Oggetto: Progetto A2A “Impianto per la produzione di energia elettrica e termica mediante combustione di rifiuti speciali non pericolosi sito in Comune di Cavaglià (BI)” – CHIARIMENTI marzo 2024. Integrazione alle osservazioni inviate il 9 aprile 2024 del Movimento 5 Stelle Biellese.

Img.1-Distribuzione aree Natura 2000 rispetto all'impianto per la produzione di energia elettrica e termica mediante combustione di rifiuti speciali non pericolosi.

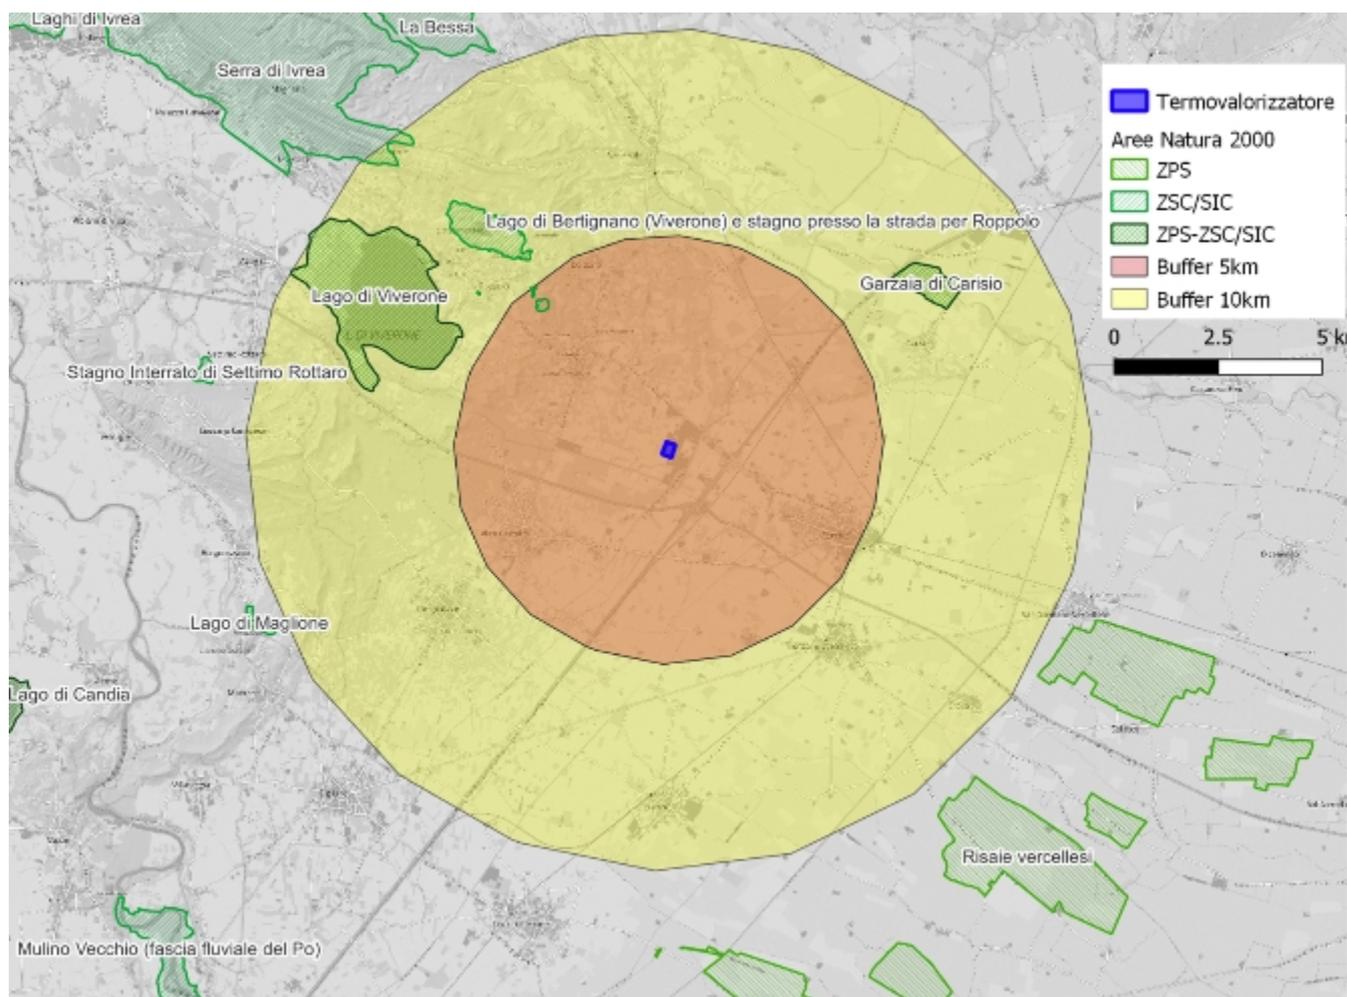
La motivazione dell'ubicazione del sito dell'impianto è giustificata in quanto area baricentrica tra le province del Nord del Piemonte. Tuttavia, come già riportato dalle precedenti richieste di integrazione, l'impianto si verrebbe a trovare all'interno di una zona di elevato interesse conservazionistico e naturalistico, in particolare si verrebbe a trovare a una distanza minore di 10 km rispetto alle seguenti aree Natura 2000:

Nonostante non venga compresa una normativa specifica in una zona buffer relativa ai siti Natura 2000, si ritiene che alcune specie dichiarate in pericolo, soprattutto specie di anfibi, possano subire un impatto legato ai principali inquinanti emessi dall'impianto

Img.2-Carta di Uso del suolo con evidenziate le aree adibite alla coltivazione del riso (Corine Land Cover)

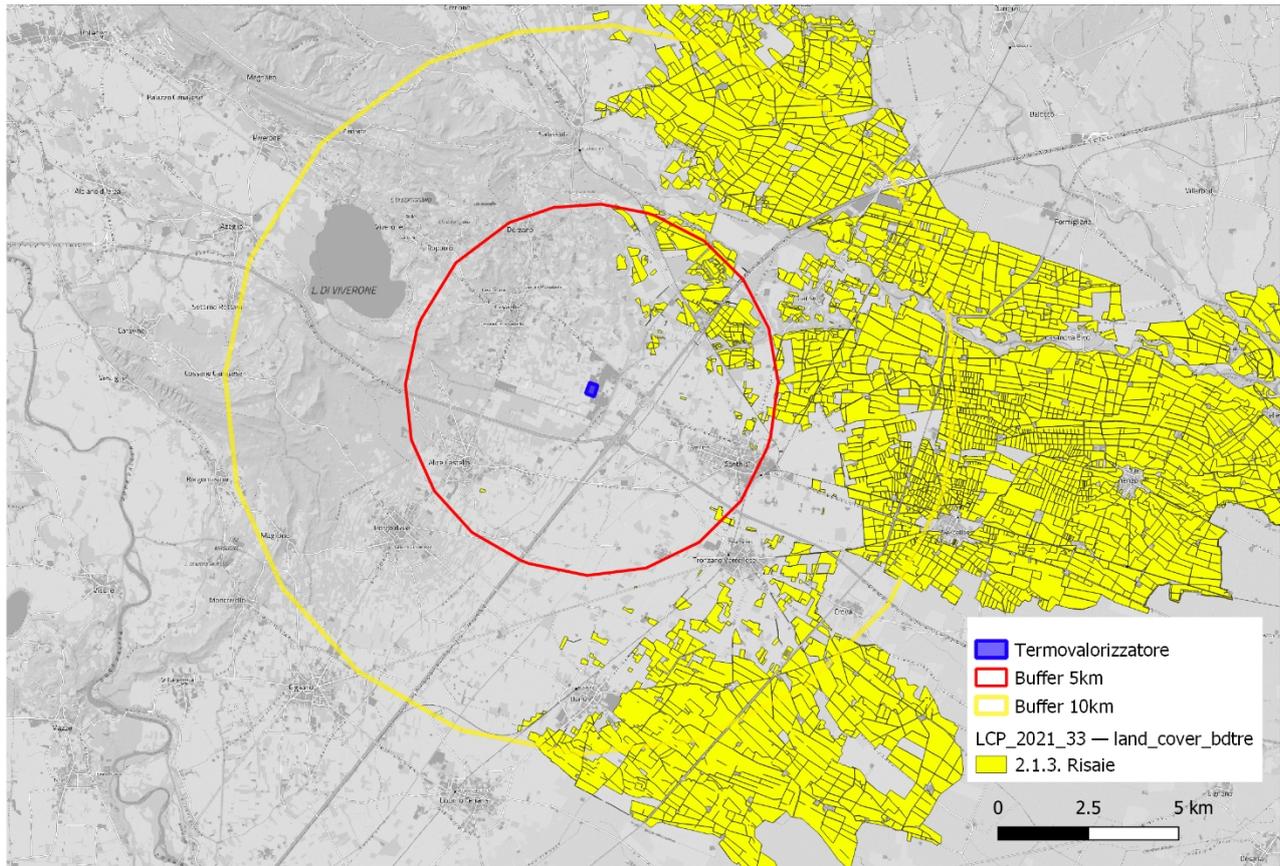
Inoltre, analizzando la zona all'interno del buffer di 10 km, sono presenti zone adibite alla coltivazione del riso. Le colture del riso nelle zone delle Baragge biellesi e vercellesi hanno il marchio DOP.

Si ritiene che l'impatto degli inquinanti **biopersistenti** nei suoli e l'impatto visiva dell'opera possa sfociare in una perdita del pregio delle colture presenti (Img.2).
